主题**关于 NXJ/2Z 小型电磁继电器改进的通知****尊敬的客户：**

表 1 NXJ/2Z 小型电磁继电器产品改进前后对比

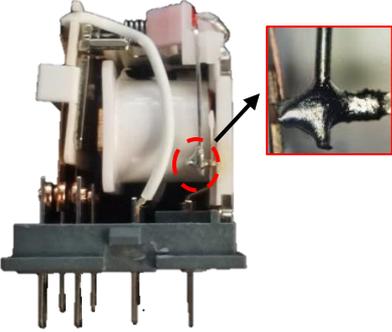
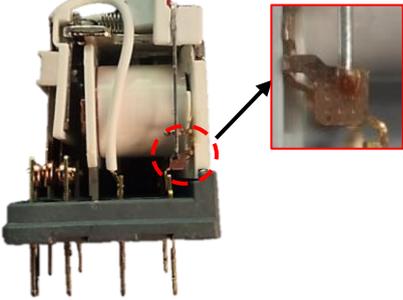
根据公司产品发展规划，为更好的保证提供给客户优质产品及服务，我司对 NXJ/2Z 小型电磁继电器进行了设计改进，提高产品一致性及稳定性，并且产品输入输出端耐压性能提升至 2000VAC，主要改进如下：1、产品罩壳背面增加可追溯二维码标识；2、照明附件引脚激光焊接代替锡焊；3、基座取消打螺丝孔，使用插装结构代替打螺丝结构，详见附件表 1，改进后的产品安装方式未发生变化。

| 序号 | 改进前 | 改进后 | 备注 |
|----|---|--|------------------------|
| 1 |  |  | 产品罩壳背面增加可追溯二维码标识 |
| 2 |  |  | 照明附件引脚激光焊接代替锡焊 |
| 3 |  |  | 基座取消打螺丝孔，使用插装结构代替打螺丝结构 |
